Audi Q7 2種類のコントロールユニットのプログラム改修

サービスキャンペーン開始日	平成 28 年 10 月 13 日
不 具 合 の 内 容	①ドアコントロールユニットにおいて、当該ユニットの制御プログラムが不適切なため、ドアの開閉信号が他のシステムに展開されず、メータパネル内に警告表示がされるおそれがあります。 ②ゲートウェイコントロールユニットにおいて、当該ユニットの制御プログラムが不適切なため、エアバッグコントロールユニットのイニシャルチェックが適切に行われなことがありません。そのため、エアバッグ警告灯が点灯するおそれがあります。
改 善 の 内 容	①全車両、ドアコントロールユニットの制御プログラムを書き換えます。 ②全車両、ゲートウェイコントロールユニットの制御プログラムを書き換えます。

不具合発生箇所

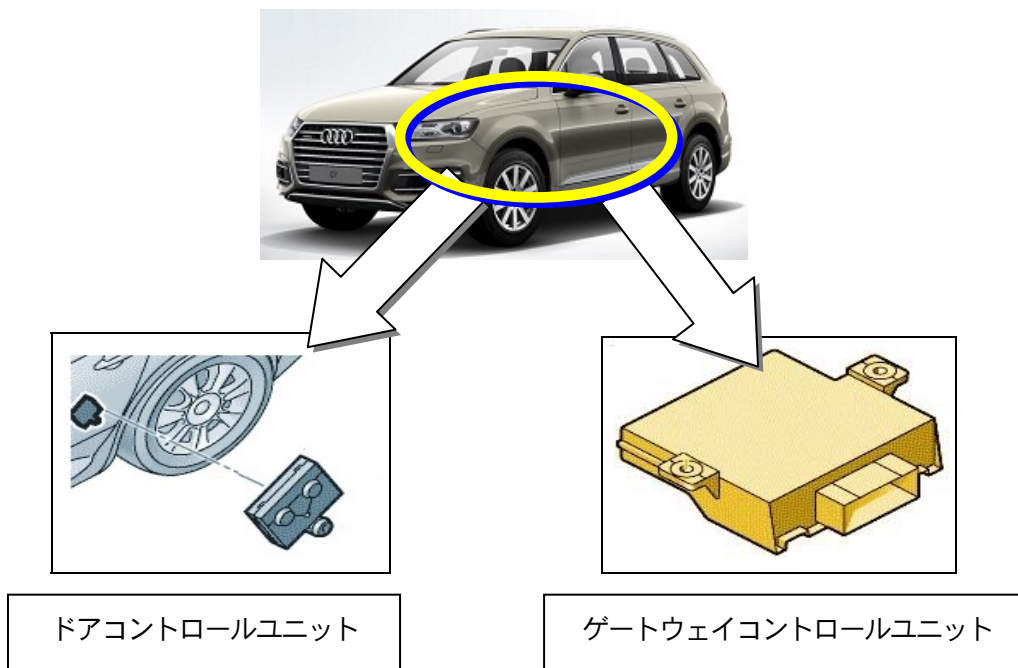
注： は、プログラム書き換え部を示す。
